Tilbakemelding for planendring 3000-7

Svar på tilbakemelding fra Karmøy kommune, 05.09.2022 pr email Gjengitt her.

Figur 01 – Illustrasjons plan vedlagt ved tilbakemelding

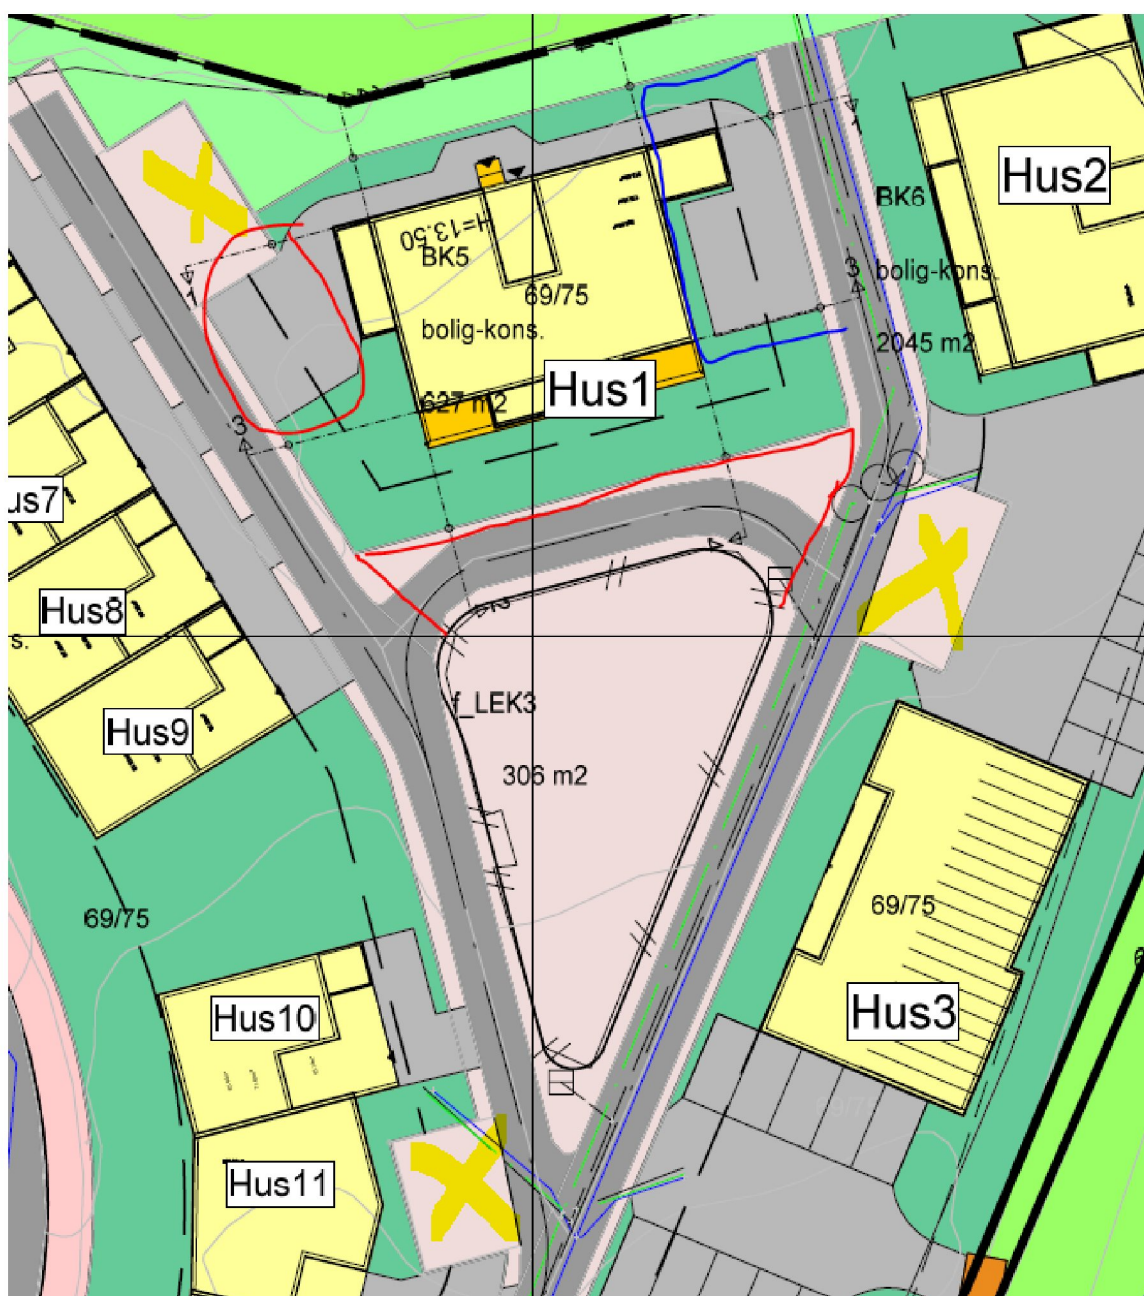
<i>Dere skriver mer i beskrivelsen enn dere trenger. Endringen dere gjør skal ikke endre tetthet eller omdisponering av leke- og uteoppholdsareal. Dette er avsatt i planen når den var ny og dere trenger ikke si noe om dette i endringen dere gjør nå. Dere skal kun beskrive det dere gjør endringer på.</i> - Uteoppholdsareal og krav til privat terrasse/balkong følger i hovedsak kommunalteknisk norm i byggesaken, selv om det ikke er noen bestemmelse om dette i planen. - I beskrivelsen til plan 3000 sier den allerede noe om gatetun på side 30, som dere kan henviser til i byggesak. Om dere oppdager at dere ikke har plass til alle krav, må man bygge mindre boliger. - Om det var meningen at gatetun skulle bli brukt som felles uteoppholdsareal, er det en svakhet at det ikke står noe om dette i bestemmelsene, kun i beskrivelsen. <i>Det kan ende med at dere ikke får dette godkjent av byggesak som felles uteopphold, slik det står nå. Det kan jeg ikke svare på nå, men byggesak for dette området er veldig behjelpelig og løsningsorientert.</i> <i>Mulige løsninger:</i> - Mulighet for å ha en innkjørsel til BK5-feltet? At arealene mot nordøst, som er undersøkt blir parkering (blå i bilde under) og at dere ser på å gjøre røde arealer til felles utearealer og områder kun for gående. - Trengs det gjennomkjøring rundt lekeplassen for eksempel? De firkantene på gatetun (gule kryss) har jeg ikke lyktes i å finne hensikten bak,.. Kanskje det kan være fellesareal og	Dette innspillet er tatt i betraktning. Det blir mer relevant å løse disse problemstillingene når man først kommer til byggesaks behandling.

opparbeides som park med benker ol? Det får dere ta en vurdering på når dere kommer til byggesøknad og i situasjonsplan og utomhusplanen. - Men som sagt tetthet, lekeplasser og gatetun er allerede avsatt og dere endrer ikke på dette i reguleringsendringen. I henhold til kommunal norm skal det avsettes nærlek på 20 m² per bolig (men minimum 150), for 25 boliger vil det være krav til 500m² nærlek. <i>Jeg ville vært forsiktig med å skrive så mye om disse temane som allerede er avsatt i planen og det at dere skriver "det betyr 150m² kan benyttes som fellesareal" vil ikke stemme iht. arealkravet i normen. Skriv minst mulig om allerede avklarte arealer og tema.</i>	
<i>Dere kan selvfølgelig foreslå endring av planen for å få til en bedre presisere av bestemmelsene for gatetun som felles uteoppholdsareal bedre, men da trenger vi til sendt det dere ønsker å endre på, for å ta det til intern drøfting hos oss. Men dere kan ikke foreslå endringer som endre hele intensjonen i planen/felles leke- og uteoppholdsareal. Om dere lurer på noen av tilbakemeldingen over, ta gjerne kontakt.</i>	Dette innspillet er tatt i betraktning.
